BELO HORIZONTE PREFEITURA	PARECER TÉCNICO 0350/26	DATA 19/02/2026	SMMA
		GERÊNCIA GELIN	
Nº DO PROCESSO 31.00133933/2025-12	NÚMERO DO PROTOCOLO 31.00133933/2025-12 (ticket)		COMPETÊNCIA Originária
RAZÃO SOCIAL / NOME FANTASIA Igreja Presbiteriana Buritis			
CNPJ 08.311.759/0001-05	ENDEREÇO Rua Geraldo Lucio Vasconcelos, nº: 281, Bairro Buritis, Lote 11, Quarteirão 067, Zona Fiscal 171, Planta CP 273010M		
RESPONSÁVEL LEGAL Igreja Presbiteriana Buritis		RESPONSÁVEIS TÉCNICOS <u>Levantamento topográfico:</u> José Dionisio Elias - CRT MG 21660280630 <u>Projeto arquitetônico:</u> Jessica Machado Costa - 202435D MG <u>Projeto de movimentação de terra, laudo geotécnico:</u> Anderson Santos Araujo - 147415/D MG	
FASE DO LICENCIAMENTO: 2ª Análise – Autorização para Ocupação em ARA

Este parecer faz a segunda análise da documentação protocolada junto à SMMA sob Ticket 31.00133933/2025-12, referente à solicitação de Autorização para Intervenção em Área de Relevância Ambiental – ARA inserida em Zona de Preservação Ambiental - 1 (PA-1), em terreno localizado na Rua Geraldo Lúcio Vasconcelos, nº 281, Lote 011, Quarteirão 067, Zona Fiscal 171, Bairro Buritis, Regional Oeste.

Figura 01: À esquerda, a inserção do Lote 11 na Planta CP; à direita, o levantamento topográfico do mesmo lote.
Fonte: Planta CP 273010M e arquivo “topo.pdf”.

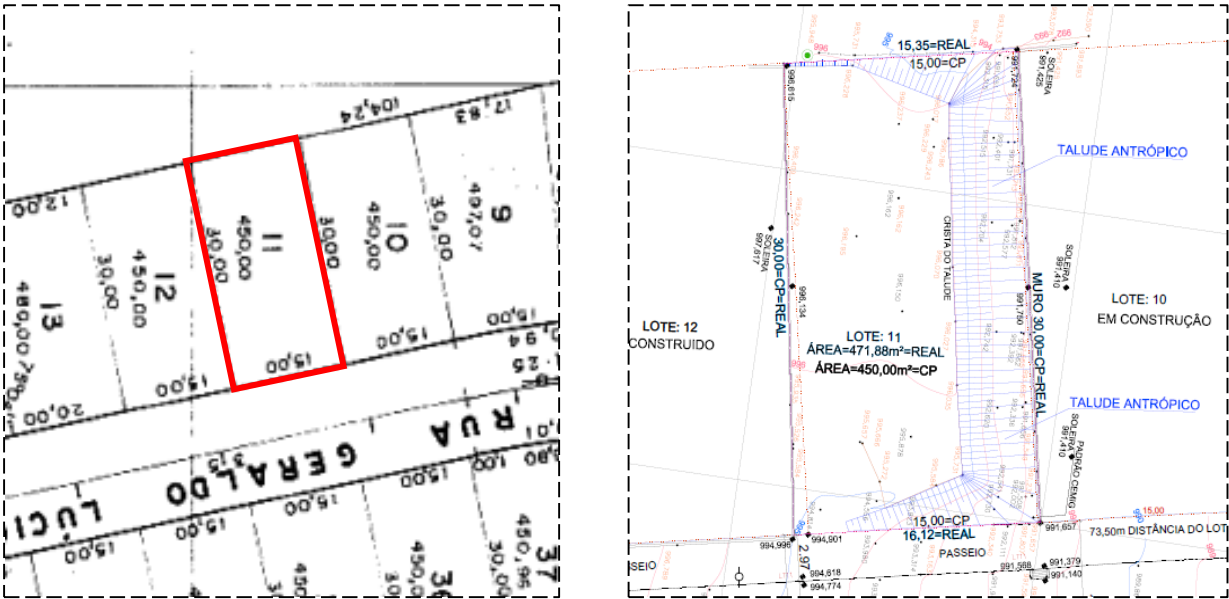
O Lote 011 em análise integra o quarteirão 067 da zona fiscal 171. Segundo a planta CP 273010M, o lote área de 450 m², com as seguintes dimensões, a saber: 15 m de frente e de fundos e 30 m para os Lotes 10 e 12. Entretanto, o levantamento topográfico apresentado, assinado pelo técnico em Agrimensura José Dionisio Elias (CRT MG 21660280630 – TRT CFT2504207628), o lote contém 471,88 m² e 16,12 m de frente, 15,35 m de fundo e 30 m para os Lotes 10 e 12 (**Figura 01**). Na plataforma BH Map, o lote CTM diverge do aprovado (**Figura 02**).

Figura 08: Áreas permeáveis existentes no terreno (em verde). Fonte: Arquivo “2024_016_IGREJA_PRESBITERIANA_BURITIS_MEMORIA.pdf” (Adaptado).

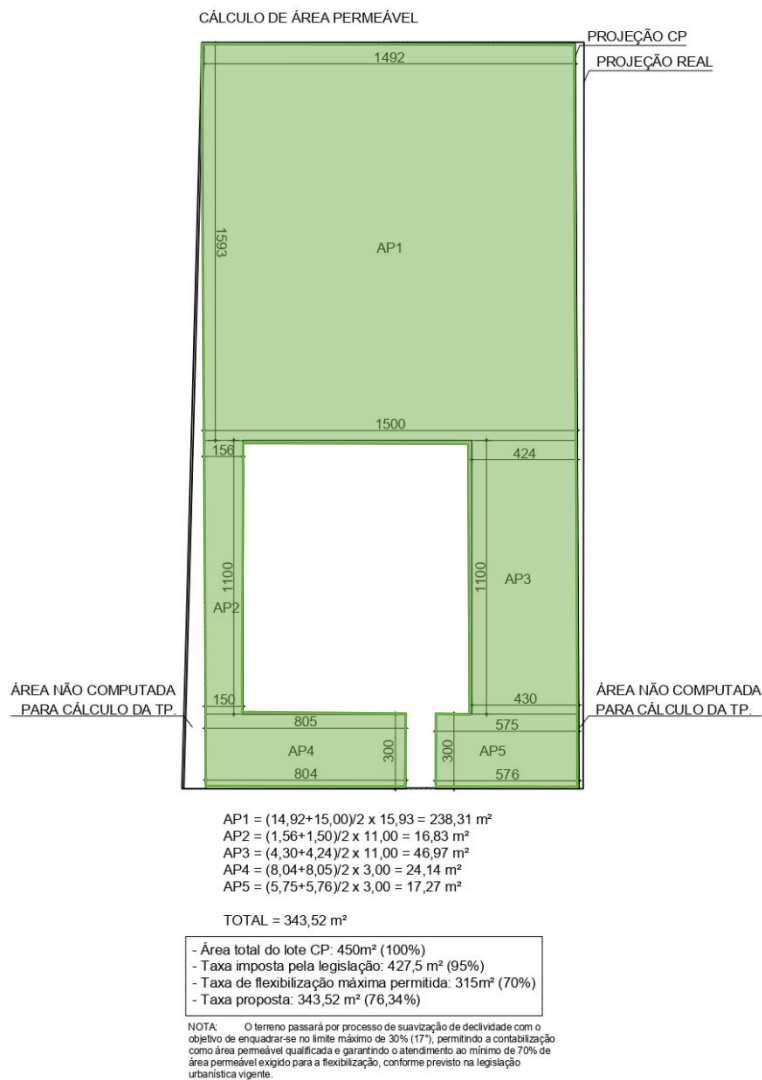
Isso posto, o projeto necessita ter no mínimo 315 m² permeáveis e qualificados, considerando-se a flexibilização da taxa. Por meio de memória de cálculo foi demonstrado que o terreno conterá 343,52 m²

(76,34%) de áreas permeáveis (**Figura 08**). Esse valor desconta a caixa de captação, que está inserida sob área de acesso frontal à edificação.

Quanto à TO, esta será de 101, 20 m² (22,49%). Portanto, o projeto atende ao disposto na lei, desde que haja anuência do COMAM.

Figura 09: Projeto paisagístico. Fonte: Arquivo “Projeto Paisagismo_Igreja_Presb. Buritis_REV00_assinado.pdf”

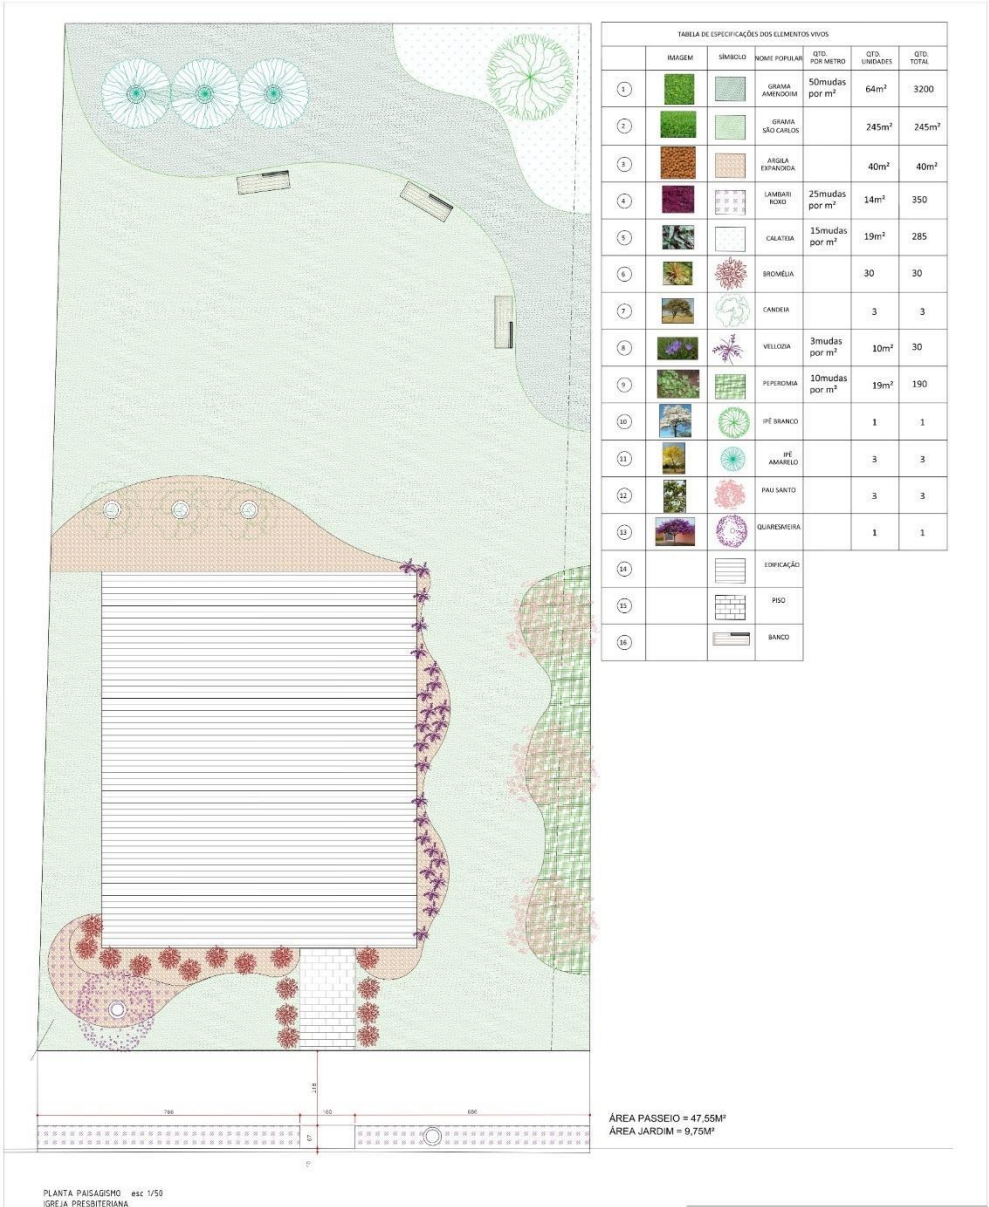
Em planta baixa do projeto arquitetônico, foi demonstrado que esse quantitativo será cumprido por meio da inserção de 6 árvores na parte de trás e de 1 árvore no jardim frontal do terreno. Entretanto, esse valor diverge do apresentado no projeto paisagístico enviado, que é de 11 árvores. Nesse sentido, será considerado o quantitativo proposto em planta baixa de paisagismo, por ser mais benéfico ao meio ambiente (**Figura 09**).

Para arborização, foram propostas cinco espécies, sendo elas a Candeia, Ipê-branco, Ipê-amarelo, Pau santo e Quaresmeira, sem, no entanto, ser fornecido o nome científico destas. Dentre todas, a Quaresmeira é a única que não é endêmica de Minas Gerais¹ e, portanto, sugere-se a sua substituição.

Figura 10: Detalhe do ajardinamento da área de calçada constante no projeto paisagístico. Fonte: Arquivo “Projeto Paisagismo_Igreja_Presb. Buritis_REV00_assinado.pdf”

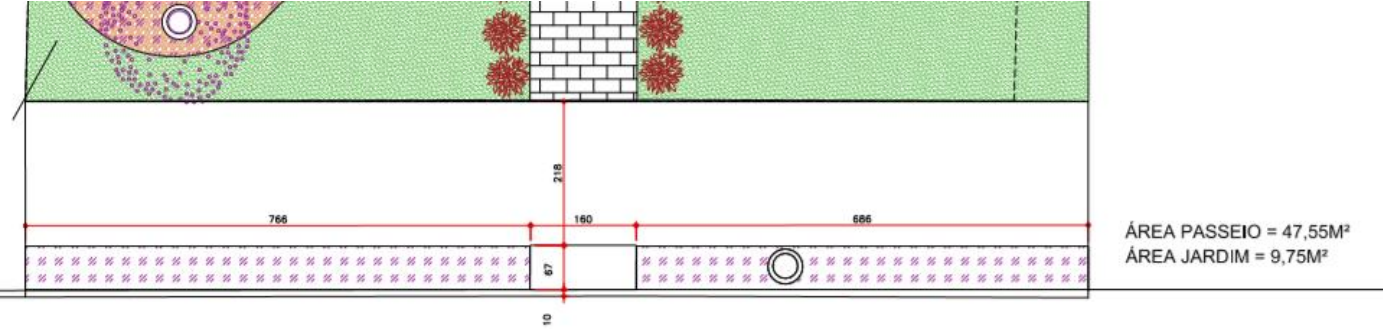
Quanto ao ajardinamento de calçada, consta em projeto a inserção de uma espécie de médio porte e uso de forração em 9,75 m² de passeio, que corresponde à 20,50% ((9,75m² / 47,55 m²) x100) desse espaço, que tem área total de 47,55 m² (**Figura 10**).

Lembrando que a arborização desses espaços deve seguir a Deliberação Normativa COMAM nº 69/10 e cartilha ilustrativa de Padrão de Passeios de Belo Horizonte (disponível no link https://prefeitura.pbh.gov.br/sites/default/files/estrutura-de-governo/politica-urbana/2024/cartilha_padrao_passeios_2024-07-16.pdf), além de constar no projeto paisagístico para aprovação, conforme Anexo III.

Figura 11: Levantamento topográfico do imóvel e mapa de declividades. Fonte: Arquivo “*topo.pdf*”.

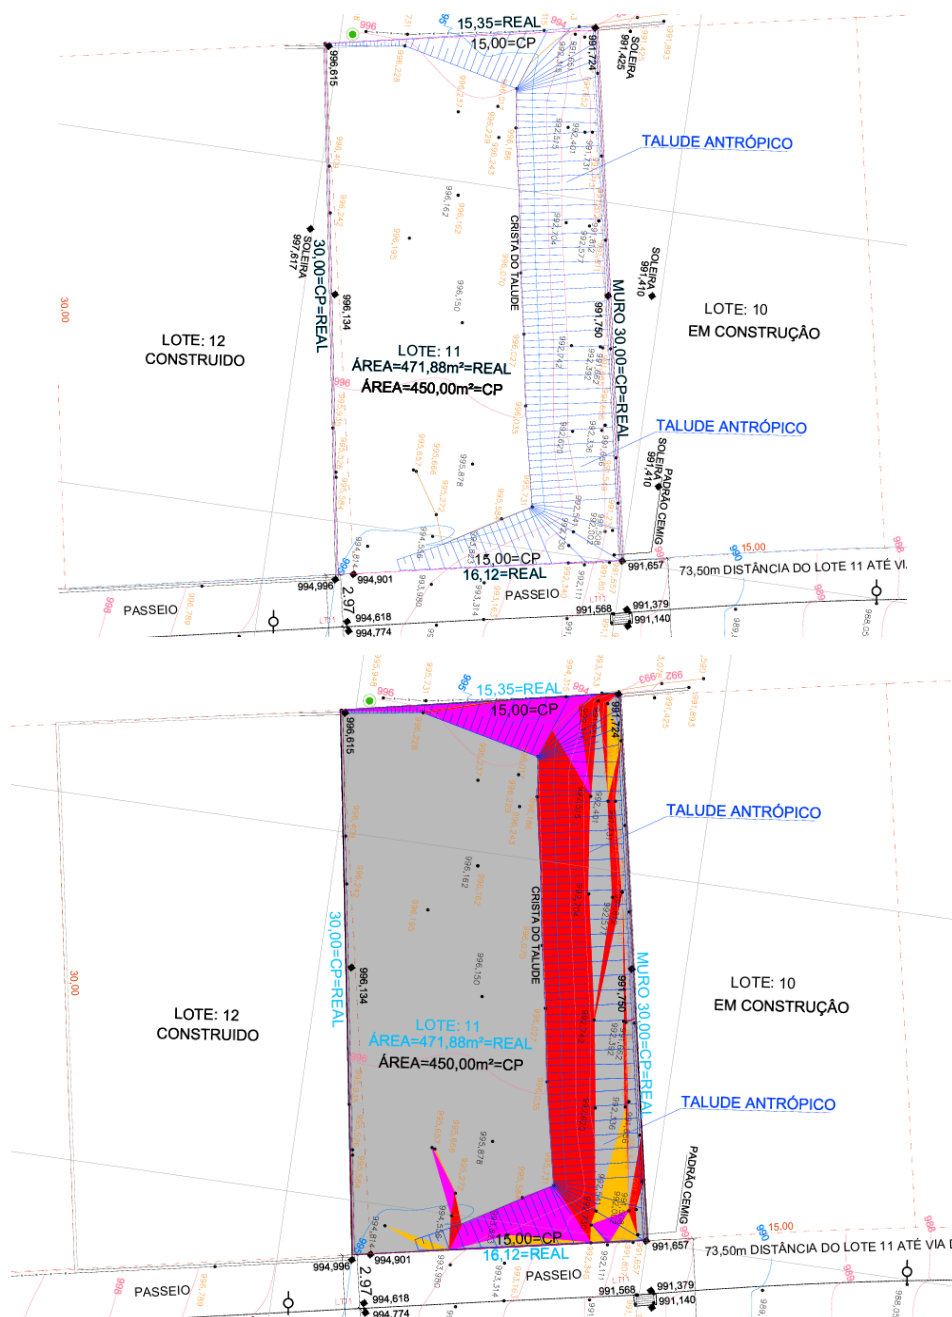
Em análise ao levantamento topográfico, mapa de declividades (**Figura 11**) e fotografias (**Figura 12**), verificou-se que o terreno apresenta sua topografia natural alterada em decorrência de obra de terraplenagem, evidenciada pela presença de taludes de corte localizados próximos à divisa com o lote 10, bem como nas porções frontal e posterior do lote. Em vistoria técnica realizada em 28/01/26, os

Figura 13: Planta de situação do projeto de movimentação de terra. Fonte: Arquivo “06082025-PREF-Projeto Movimenta Terra-FORMATO_A2.pdf”.

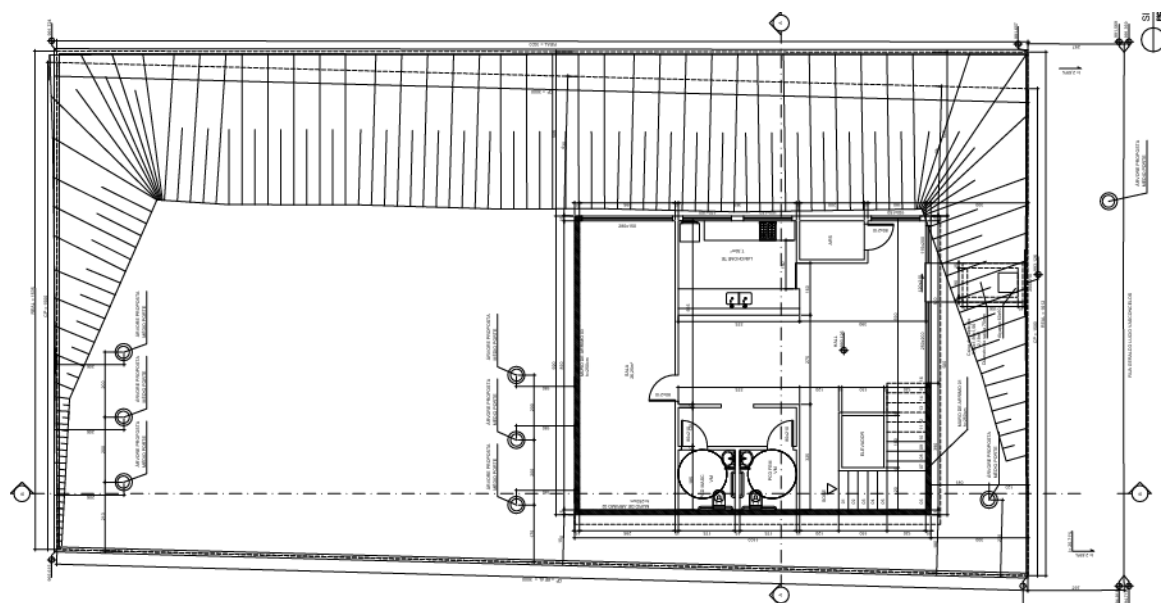
Para viabilizar a ocupação do lote e sua adequação ao novo projeto, bem como aos parâmetros urbanísticos e ambientais atualmente vigentes, será necessária a realização de nova obra de movimentação de terra associada à implantação de estruturas de contenção. O projeto foi elaborado pelo engenheiro civil Anderson Santos Araújo (CREA-MG 147415/D, ART nº MG20254176004) e prevê a escavação de 336,62 m³ de solo, com o objetivo de suavizar os taludes existentes e adequá-los a declividades inferiores a 30% (**Figura 13**). Além disso, foi indicada retirada de volume de 93,30 m³ de material orgânico proveniente da limpeza. Não está previsto aterro, de modo que todo o material escavado será destinado a bota-fora. Adicionalmente, a proposta contempla a execução de três muros de arrimo, com altura de 2,50 m, implantados no entorno da edificação, totalizando 24,70 m de extensão.

Figura 14: Seções B-B (transversal) e A-A (longitudinal) do projeto de movimentação de terra. Fonte: Arquivo “06082025-PREF-Projeto Movimenta Terra-FORMATO_A2.pdf”.

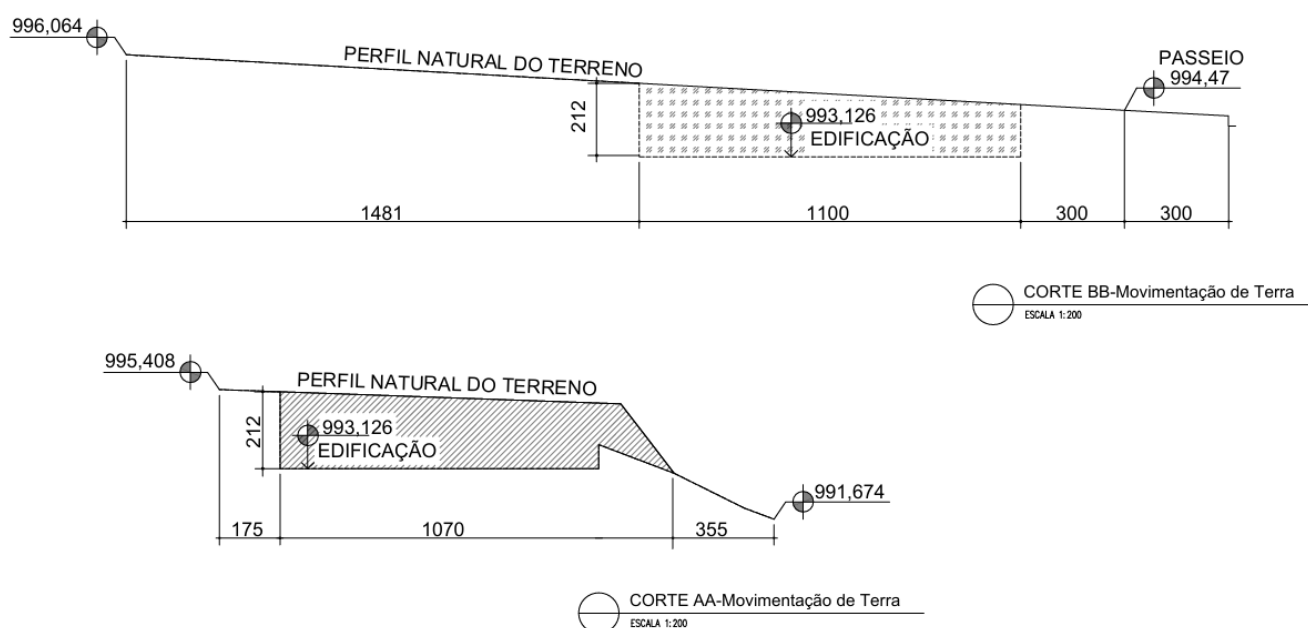
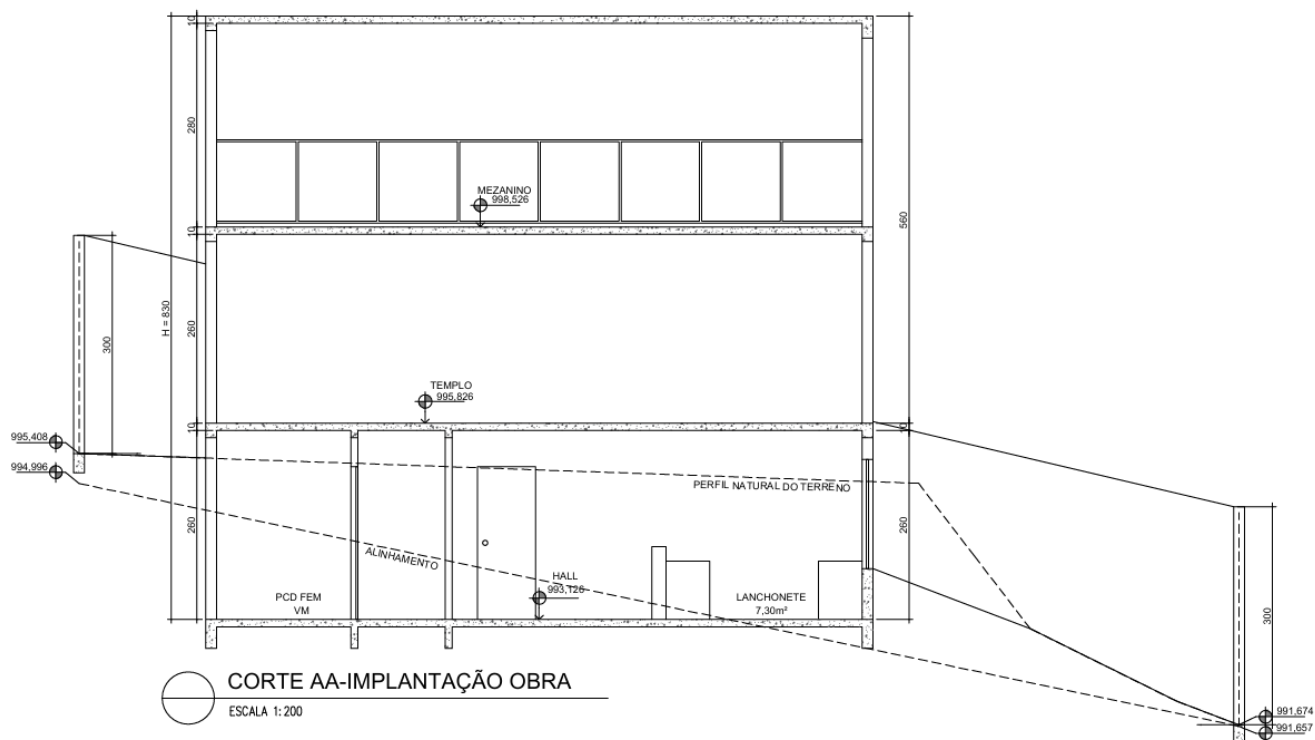
Conforme indicado nas seções A-A e B-B (**Figuras 14 e 15**), a altura máxima de corte é de 2,12 m, encontrando-se em conformidade com as restrições relativas à altura máxima de taludes estabelecidas para a área de entorno da Serra do Curral e para o Conjunto Paisagístico da Serra do Curral – APA 02.

Figura 16: Boletins de sondagem SPT dos furos SP-01 e SP-02 executados no imóvel. Fonte: Arquivo “SP-01 a SP-02.pdf”.

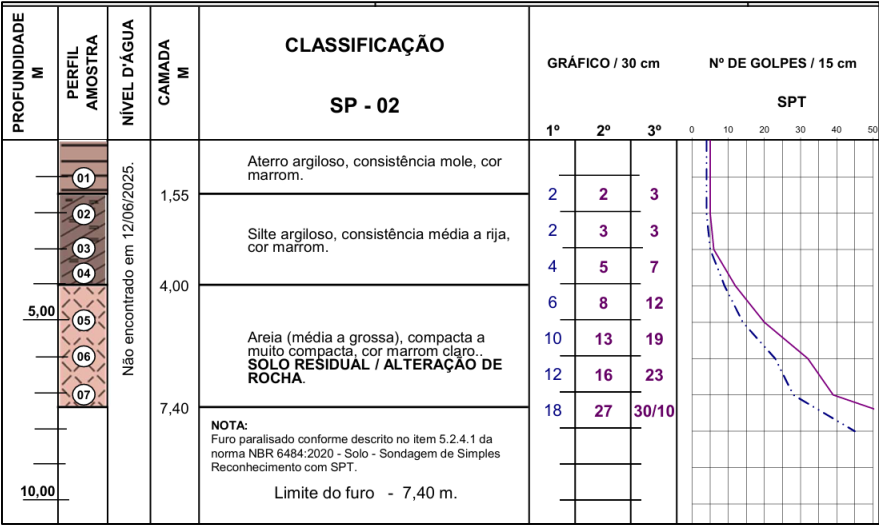
De acordo com o mapeamento geotécnico municipal, o lote está inserido em área com risco de contaminação do lençol freático. Em atendimento a essa condição, foi realizada investigação do subsolo por meio de sondagens SPT, sob responsabilidade técnica da engenheira Núbia Resende Câmara Marques (CREA-MG 72285/D). Os dois furos executados atingiram profundidades de 8,41 m e 7,40 m, respectivamente, não tendo sido identificado o nível freático. O perfil de solo é predominantemente composto por silte argiloso, de coloração marrom, apresentando consistência de média a muito compacta (Figura 16).
